CONCOURS POUR UN COLLÈGE, A PRILLY

Concours pour un collège, à Prilly.

Rapport du jury.

Ier prix : Projet « *Paysage* », de MM. Squire & d'Okolski, architectes, à Renens.

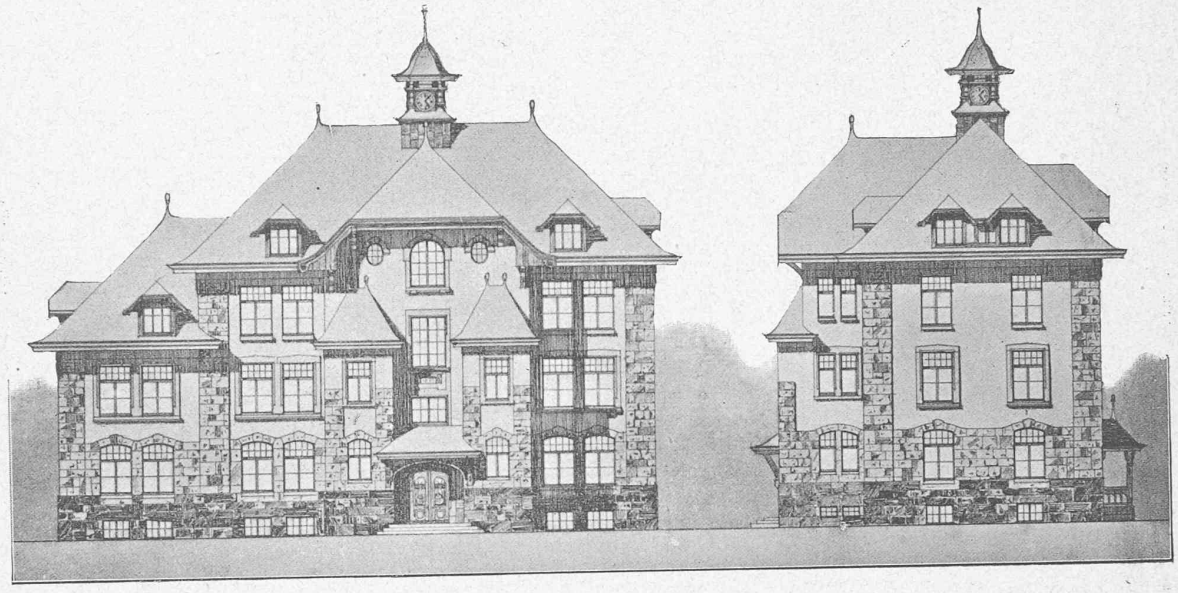
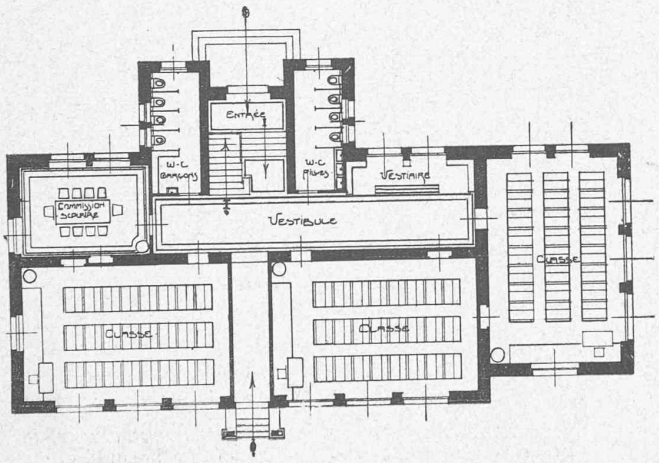
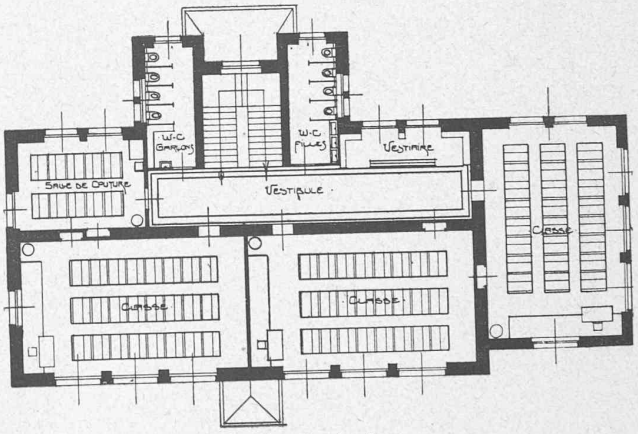
Plan simple, clair et bien étudié ; la disposition des salles d'école et des dégagements est excellente ; la salle de couture est un peu petite ; le dégagement sur le préau est trop étroit. La distribution des appartements est heureuse.

Les façades sont traitées simplement et ont un caractère bien approprié à la destination du bâtiment.

Le projet a le mérite d'avoir un cube très restreint et, par conséquent, d'être d'un coût peu élevé.

IIe prix : Projet « *Sud-Est* » de M. Epitaux, architecte, à Lausanne.

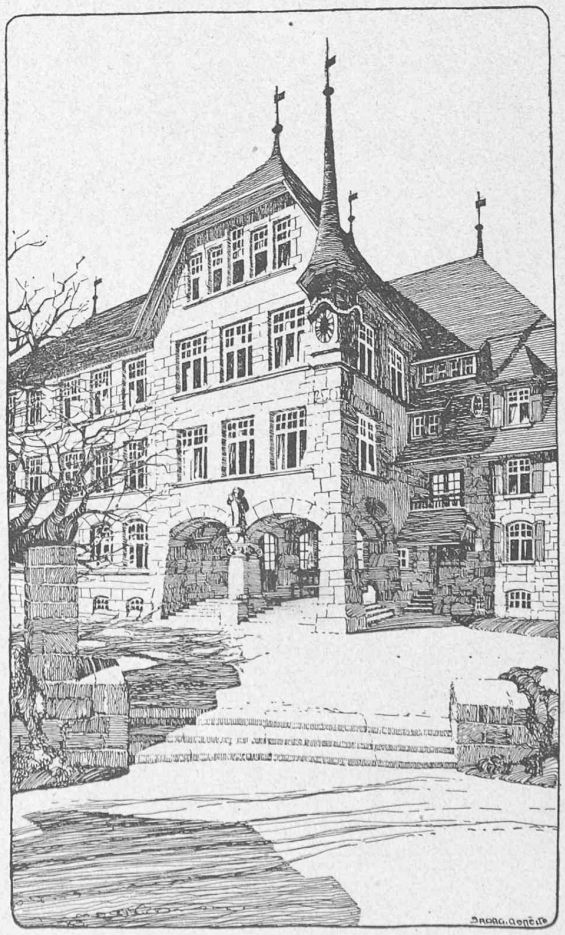
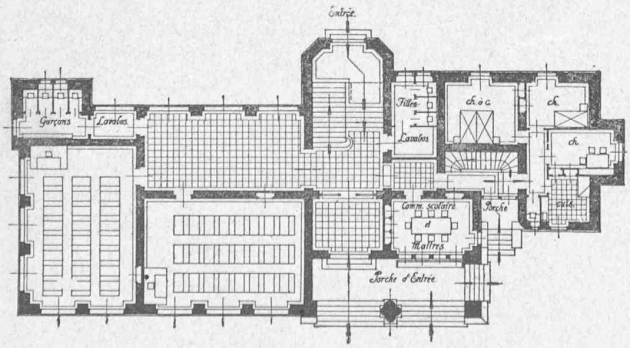
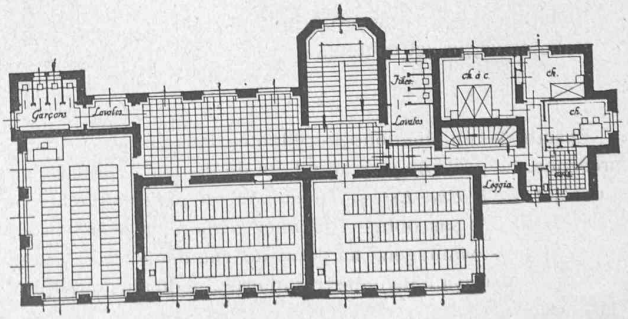
Le jury, cependant, attire spécialement l'attention des autorités communales sur les mérites exceptionnels du projet *Sud-Est*. La disposition nouvelle des appartements dans un bâtiment annexe, faisant cependant bien corps avec le bâtiment destiné à l'école est très recommandable ; la partie scolaire, sauf quelques petits détails, est très bien comprise.

L'architecture, très simple, est parfaitement appropriée au caractère local.

Il serait désirable de voir exécuter ce projet qui donnerait à notre canton un type intéressant et nouveau de bâtiment scolaire.

IIIe prix : Projet « *A la grande Vigne* », de MM. Bosset et Buche, architectes, à Payerne.

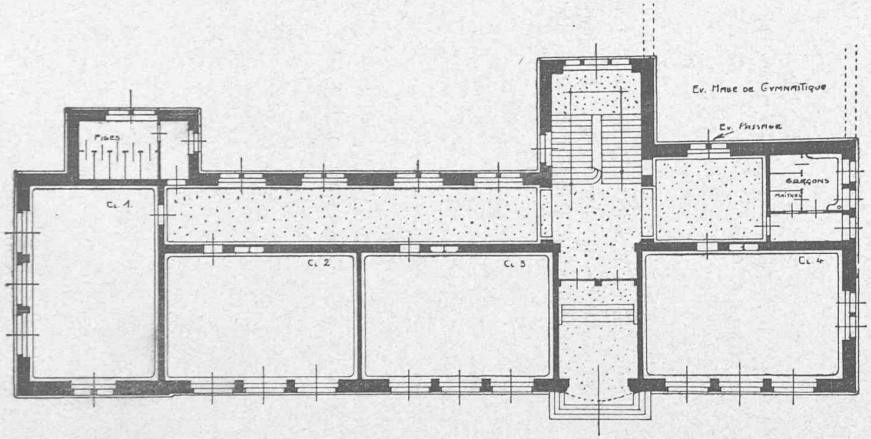
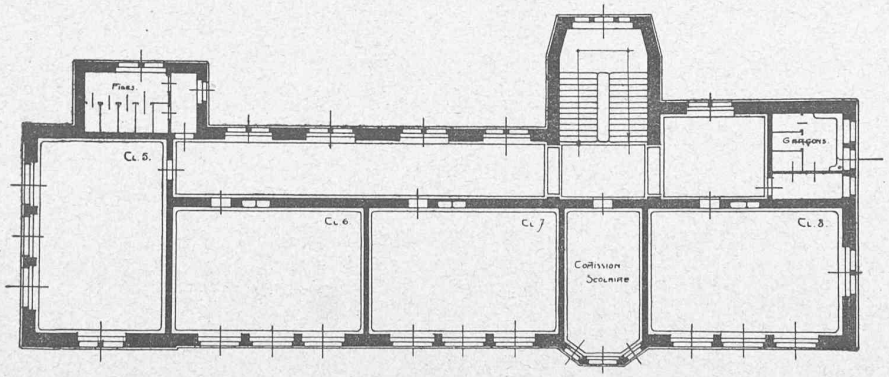
La distribution des classes sur deux étages seulement est bonne; l'éclairage de celles-ci est bien compris.

L'étage des appartements a une bonne distribution. Les façades d'un caractère un peu spécial sont traitées sobrement et font bon effet. Ce projet est susceptible d'être facilement amélioré.
